## RESPUESTA A LOS COMENTARIOS DOCUMENTOS DE SELECCIÓN CONVOCATORIA PÚBLICA UPME 05-2023

### “SELECCIÓN DE UN INVERSIONISTA Y UN INTERVENTOR PARA EL DISEÑO, ADQUISICIÓN DE LOS SUMINISTROS, CONSTRUCCIÓN, OPERACIÓN Y MANTENIMIENTO DEL TERCER TRANSFORMADOR 500/220 KV DE 450 MVA EN LA SUBESTACIÓN BOLÍVAR”

### RESPUESTA A LAS OBSERVACIONES PRESENTADAS MEDIANTE OFICIO CON RADICADO UPME 20231110260512

Figura 1. Espacio de reserva UPME

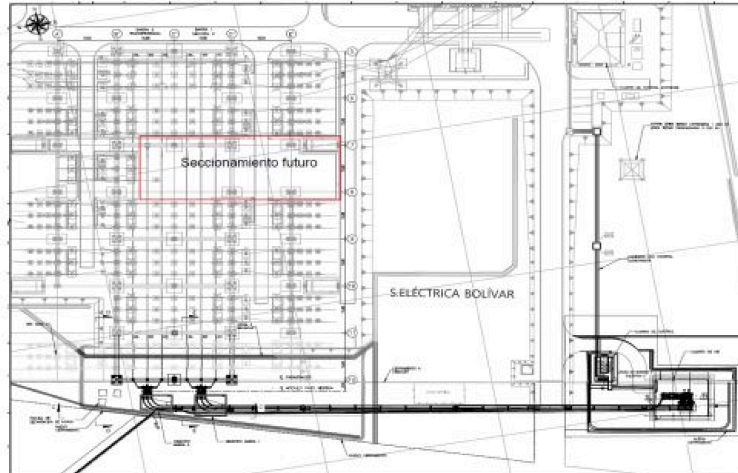
**PREGUNTA 6.** *“Dadas las restricciones de espacio informadas por el propietario de la SE Bolívar, particularmente en el patio de 220 kV, se solicita a la UPME asignar para la nueva bahía de transformación 220 kV objeto de la presente Convocatoria, el espacio de reserva de la Convocatoria UPME 02 2003 (Adenda 9 del proceso) que está destinado por la Unidad para un seccionamiento de barras (ver recuadro rojo de la Figura 1).*

**RESPUESTA 6.** Se realizará el ajuste mediante adenda.

Figura 2. Seccionamiento de barras

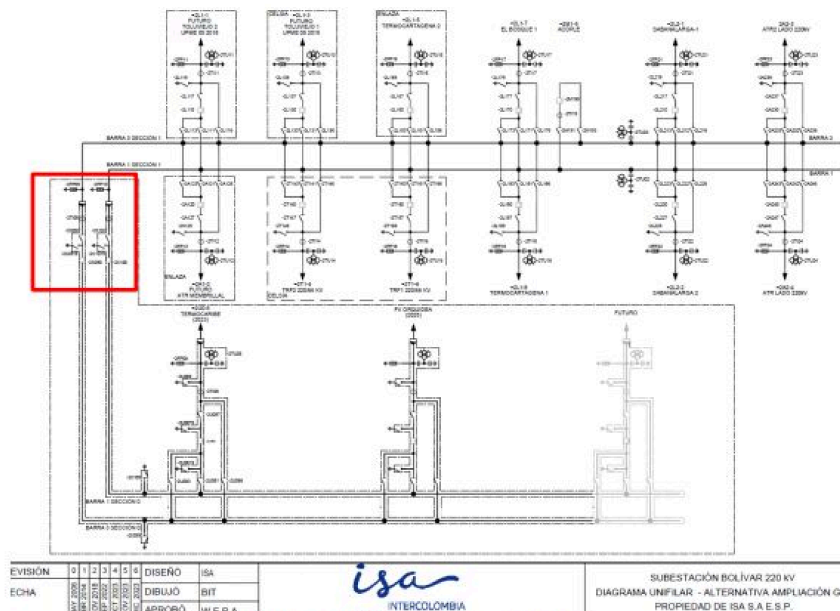
Lo anterior es posible dado que en la subestación ya se construyó un seccionamiento de barras, como se puede evidenciar en el unifilar compartido por el propietario, ubicado entre las bahías de Toluviejo/Membrillal y la bahía de Termocaribe (Ver Figura 2).”
